nr sprawy: D10.251.18.C.2024

dotyczy: postępowania prowadzonego w trybie przetargu nieograniczonego o szacunkowej wartości zamówienia przekraczającej kwotę określoną w przepisach wydanych na podstawie art. 3 ustawy Pzp. na „*Dostawę akcesoriów wielorazowych do aparatury medycznej, która jest na wyposażeniu Zamawiającego*”.

**WYJAŚNIENIA  
ORAZ ZMIANY TREŚCI SWZ**

**Pytanie 3, dot. część 2, poz. 1,2,3**

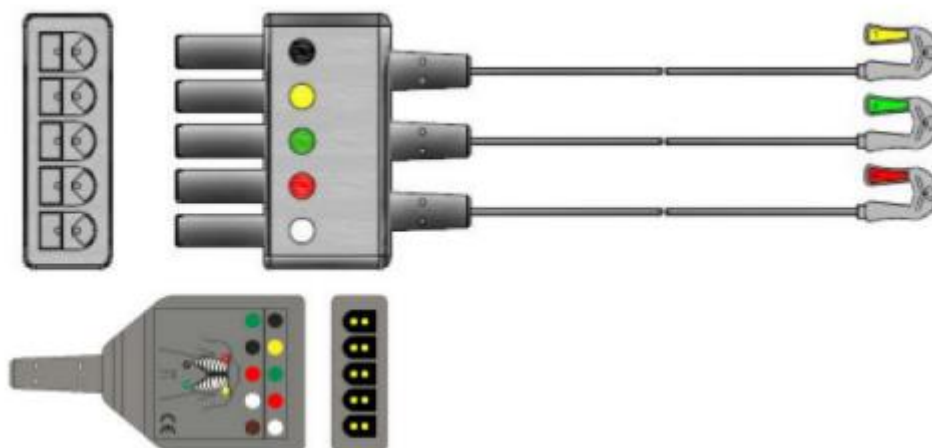
Czy zamawiający wymaga połączenia jednorzędowego typu Draeger jak na poniższym zdjęciu?

**Zamawiający wymaga jednorzędowego połączenia jak na powyższym zdjęciu.**

**Pytanie 1, dot. część 2, poz. 1,2,3**

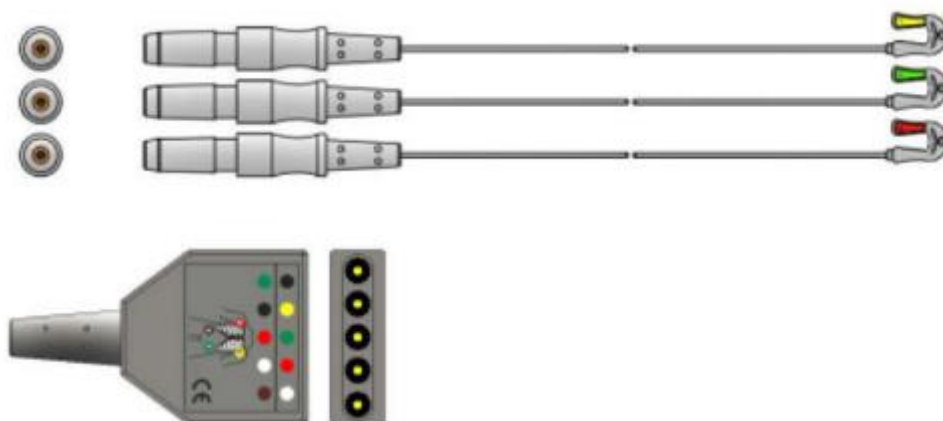
Prosimy o doprecyzowanie typu połączenia pomiędzy kablem głównym a odprowadzeniami – czy

Zamawiający będzie oczekiwał:

odprowadzeń ekranowych w systemie VS?

Czy nieekranowych typu DIN?

**Zamawiający oczekuje odprowadzeń ekranowych w systemie VS.**
